Proceso Revisión DS90 - Valores NTK y P total

Noviembre 2009

ANTEPROYECTO PROCESO DE MODIFICACIÓN DECRETO SUPREMO N°90/00

**REVISIÓN DS90
ANTEPROYECTO. VERSIÓN 18.02.10
OBSERVACIONES SISS**

Gráfico N° 7: Análisis de Frecuencia de NTK

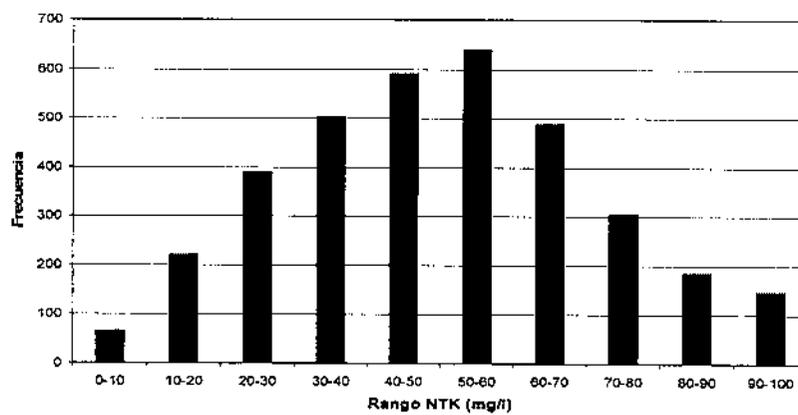
- ❖ Cumplimiento de valores de NTK y P total de Tablas 1, 2 y 4 del DS90/2000 implican inversiones muy significativas para las empresas sanitarias y alzas importantes en las cuentas de los usuarios de los servicios
- ❖ Para mantener el propósito original del DS90/2000, de no reducir nutrientes de las aguas servidas que no descargan a lagos, se debe reconsiderar los valores de NTK y P total para las Tablas de FE y de límites de descargas de Tablas 1, 2 y 4
- ❖ Se propone modificar valores de NTK y P total de FE y Tablas 1, 2 y 4, considerando antecedentes de la información SISS
